# 島根原子力発電所 2号炉 津波による損傷の防止

## 耐津波設計において考慮する荷重の組合せ

(コメント回答)

令和2年9月  
中国電力株式会社

津波時の荷重イメージ図（波返重力擁壁）

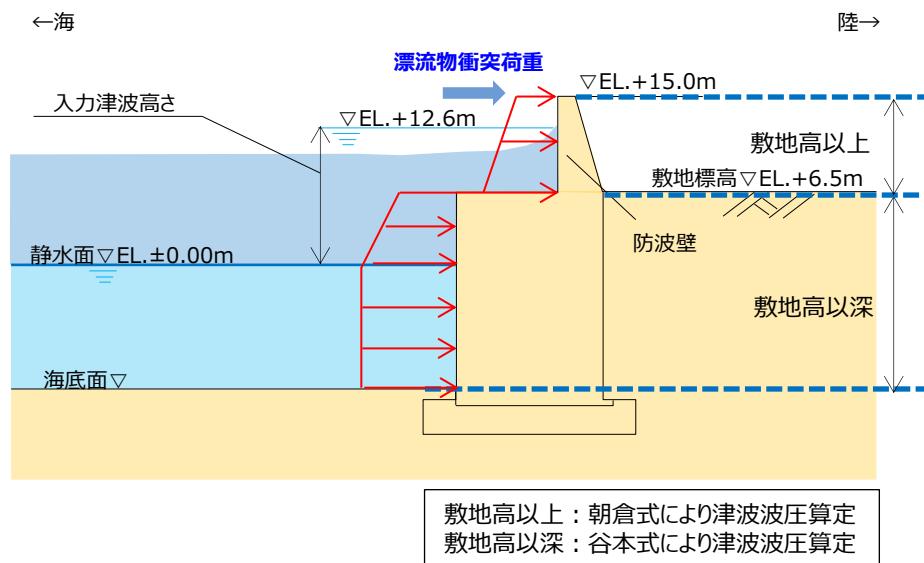
○耐津波設計において考慮する荷重及び荷重の組合せについて、津波防護施設、浸水防止設備及び津波監視設備の設計にあたってそれぞれ設定する荷重及び荷重の組合せを整理した上で、説明すること。

- 防波壁に作用する荷重、荷重の組合せ、津波時の荷重イメージを以下に示す。

検討ケース	荷重の組合せ※
地震時	常時荷重 + 地震荷重
津波時	常時荷重 + 津波荷重 + 漂流物衝突荷重
重畠時 (津波 + 余震時)	常時荷重 + 津波荷重 + 余震荷重 (海域活断層に想定される地震による津波が到達する防波壁(波返重力擁壁)のケソン等については個別に評価を実施する)

荷重	内容
常時荷重	構造物の自重、土圧
自然現象による荷重	風荷重、積雪荷重
地震荷重	基準地震動 $S_s$ を作用させる
余震荷重	弾性設計用地震動 $S_d$ による地震動を考慮する（「【参考】余震荷重の設定」を参照）
津波荷重	動的荷重（波力）を考慮する なお、津波荷重は敷地高以上は朝倉式に基づき算定し、敷地高以深については谷本式に基づき算定する
漂流物衝突荷重	漂流物、荷重算定式について詳細検討を行った上で作用させる
